**ILMAILUHALLITUKSEN TIEDOTUKSIA**  
 INFORMATION FROM THE NATIONAL BOARD OF AVIATION  
**MUUTOSMÄÄRÄYS**  
**AIRWORTHINESS**  
**DIRECTIVE**

M 1172/83  
 17.6.1983

**PZL Bielsko. Korkeusperäsinjärjestelmän haarukkapultin vaihto**

**Koskee:** Kaikkia SZD-30; SZD-30B ja SZD-30C Pirat-tyyppisiä purjelentokoneita.

Kuva 1.

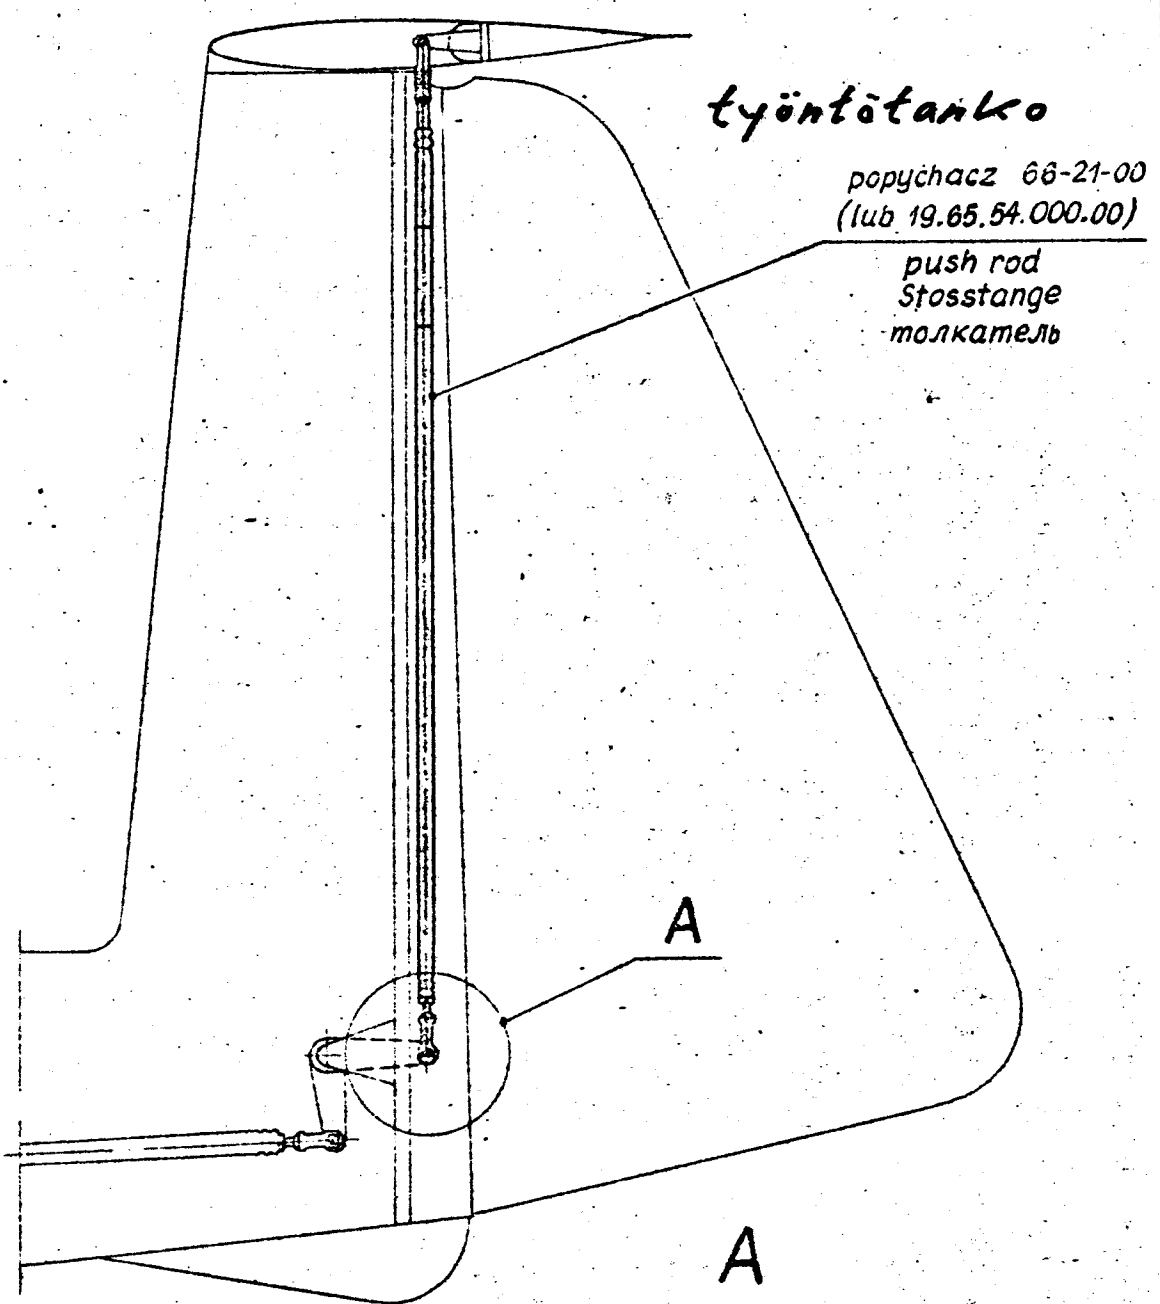
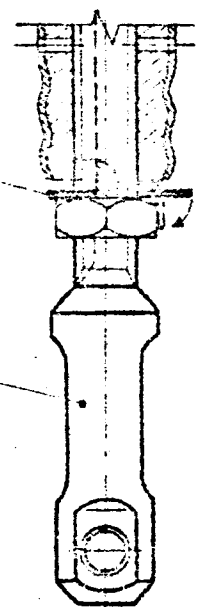
**Toimenpiteet:** Vaihda viimeistään seuraavassa vuosihuollossa kuvan 1 mukainen korkeusperäsinjärjestelmän työntötangon duralumiininen, uralla varustettu haarukkapultti (piirustuksen 03-02-00 tai 19.65.54.004.00 mukaan valmistettu) uuteen samanmuotoiseen, teräksiseen seuraavasti.

1. Irrota työntötanko korkeusperäsimestä ja korkeusvakain rungosta.
2. Irrota sivuperäsin.
3. Irrota työntötangon ja korkeusperäsimen käyttövivun väliset liitoskappaleet.
4. Mittaa duralumiininen haarukkapultin esillä olevan osan pituus. Poista sen jälkeen varmistus ja kierrä haarukkapultti ulos.
5. Kierrä teräksinen haarukkapultti ruuveineen ja aluslevyineen kohdassa 4 saadun mitan mukaisesti työntötankoon. Älä vielä varmista.
6. Kokoa työntötanko. Asenna korkeusvakain koneen huolto-ohjekirjan mukaisesti. Mittaa korkeusperäsimen poikkeamat, ja kun ne ovat oikeat, niin kiristä mutteri ja taivuta varmistusaluslevy (piirustus no. BN-66/3833-02).
7. Asenna sivuperäsin paikoilleen.
